W nawiązaniu do pisma w sprawie zaopiniowania projektu zagospodarowania terenu oraz projektu architektoniczno-budowlanego dla inwestycji pt: „Przebudowa i rozbudowa pałacu w Sicienku wraz z zagospodarowaniem terenu i infrastrukturą towarzyszącą oraz zmianą sposobu użytkowania na budynek administracyjny” na terenie działki 99/10 przy Bydgoskiej 11 w Sicienku, Wojewódzki Urząd Ochrony Zabytków w Toruniu Delegatura w Bydgoszczy **opiniuje pozytywnie** przedłożoną dokumentację projektową.

Opinia konserwatorska nr 204/2023 z dnia 15.03.2023r.

Nazwa inwestycji: PRZEBUDOWA I ROZBUDOWA PAŁACU W SICIENKU ORAZ ZMIANA SPOSOBU UŻYTKOWANIA NA BUDYNEK ADMINISTRACYJNY		Skala: 1:75
Adres inwestycji: SICIENKO, ul. Bydgoska 11, dz. nr 99/10, obr. 0013		Data: 31.10.2022r.
Etap: PROJEKT ARCHITEKTONICZNO-BUDOWLANY		Nr rys: A10
Tytuł rys: ELEWACJA ZACHODNIA		
Projektant: mgr inż. arch. Joanna Homma 11/KPOKK/2021	Podpis: <i>Homma</i>	
Sprawdzający: mgr inż. arch. Paweł Homma 192/POOKK/V/2021	<i>Homma</i>

ELEWACJA ZACHODNIA

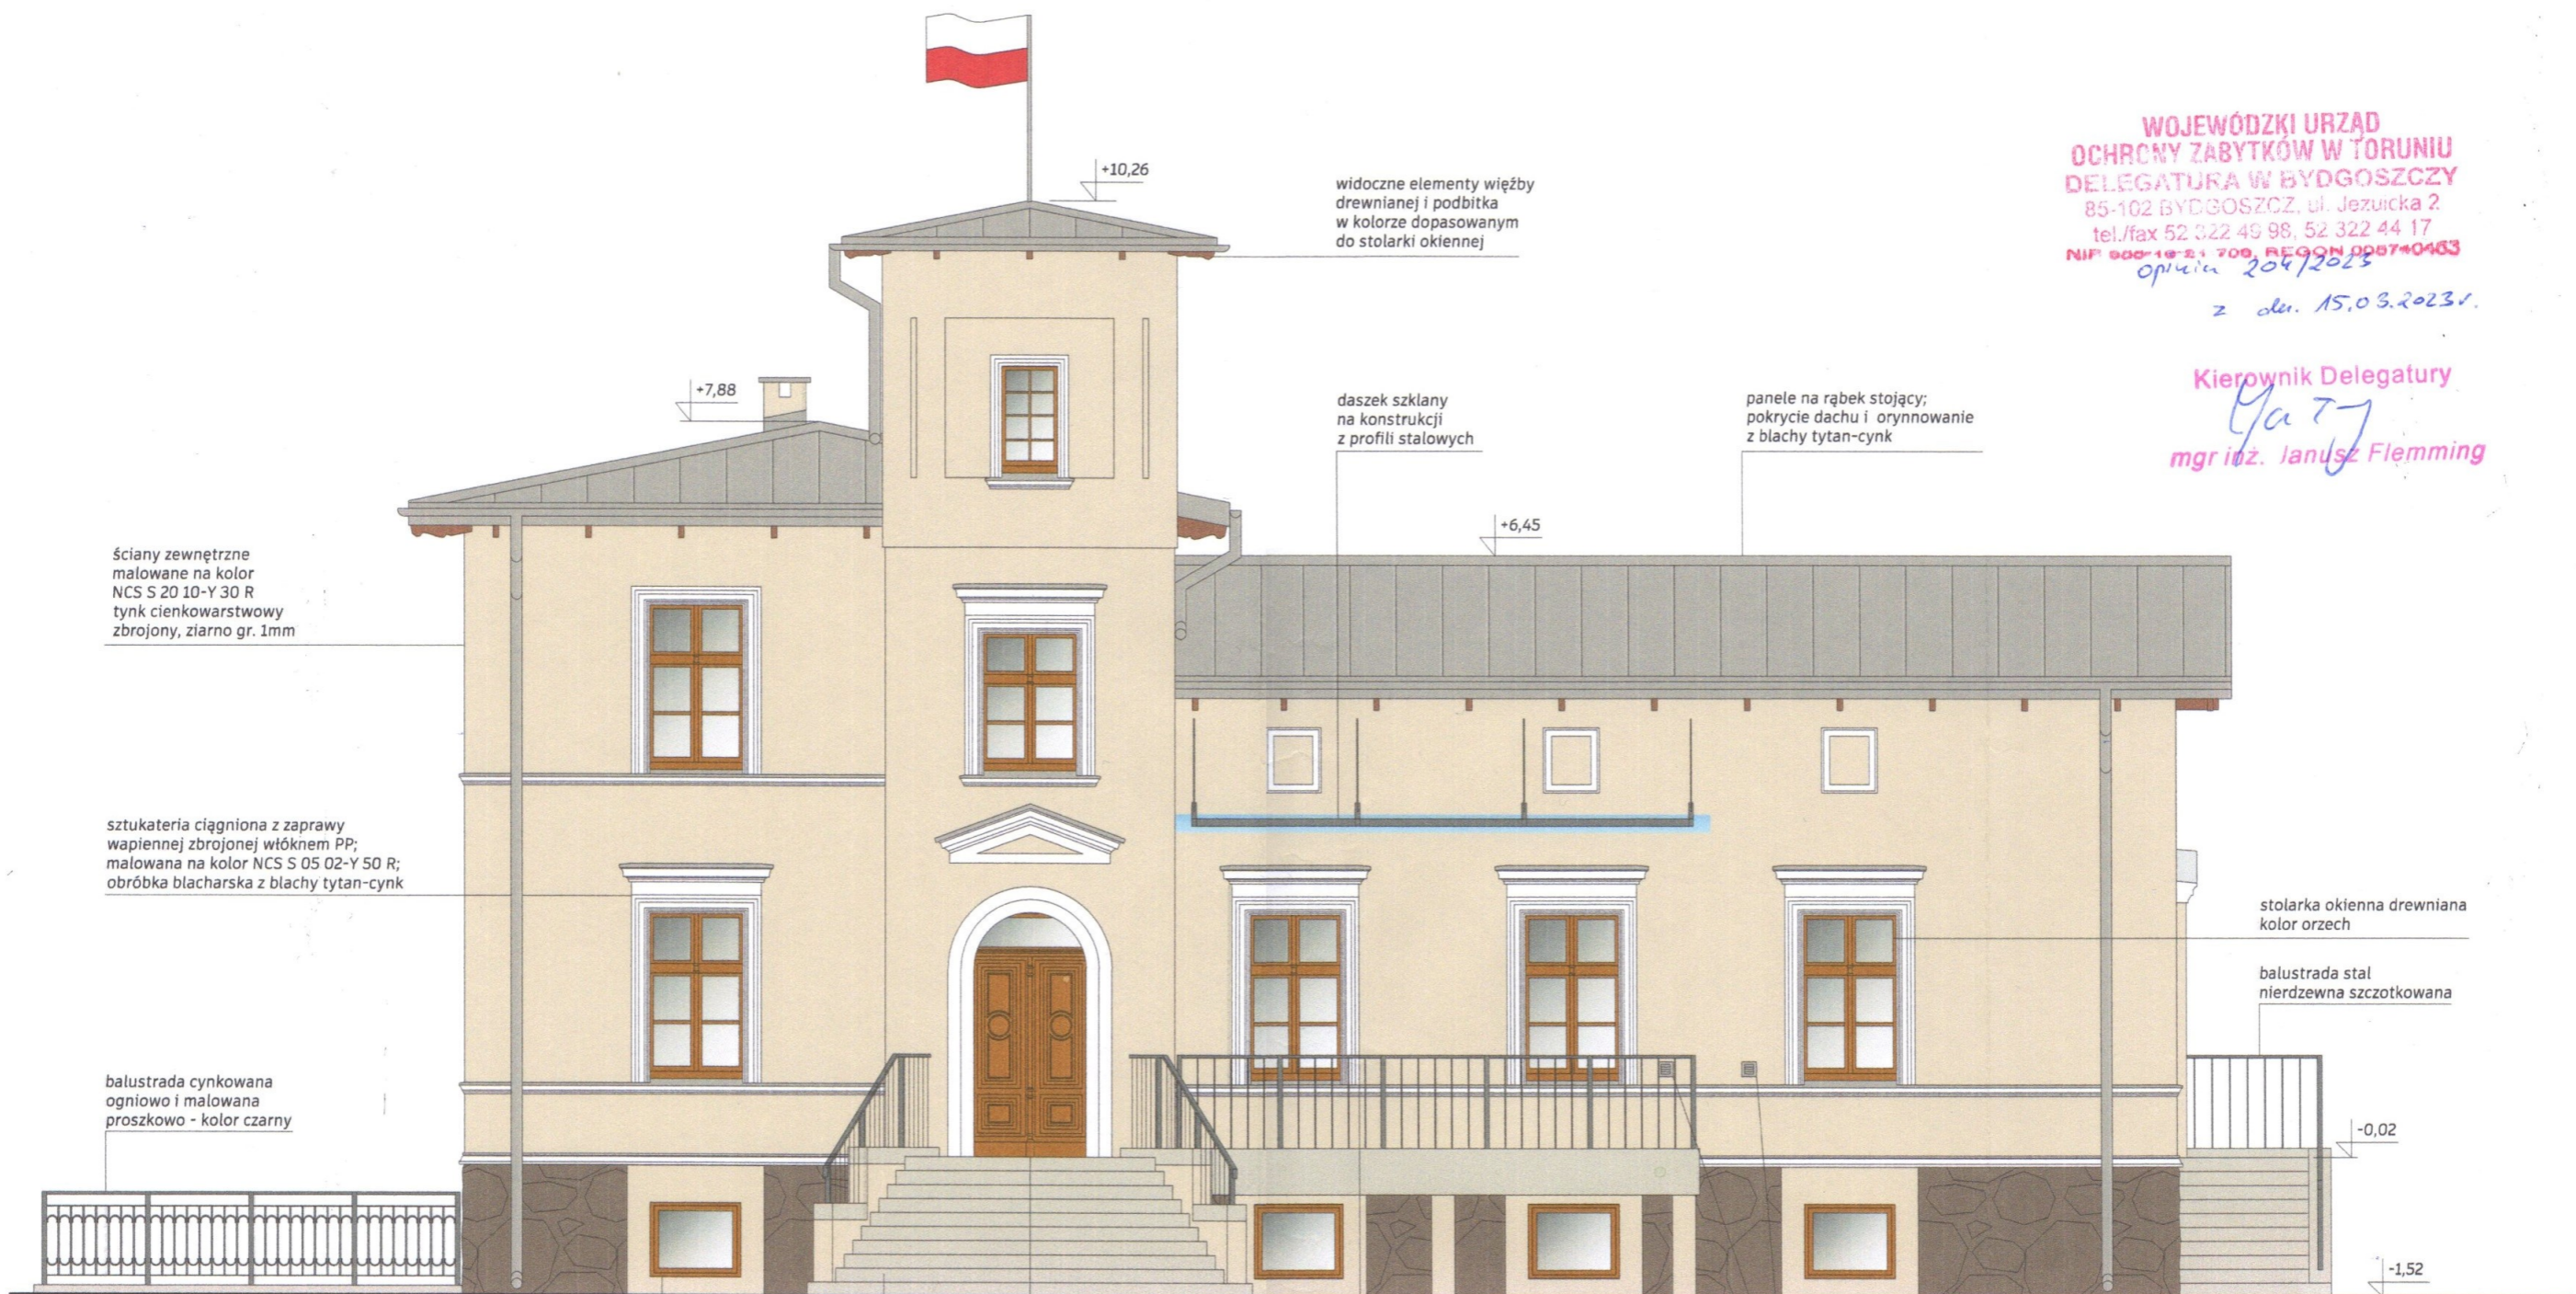
- należy wiernie odwzorować detal architektoniczny wieżyczki w postaci lizen i płycin w oparciu o zachowane materiały ikonograficzne (na rysunku w dokumentacji projektowej przedstawiona forma uproszczona),
- należy wprowadzić podział szczeblinami w oknach piwnicznych,
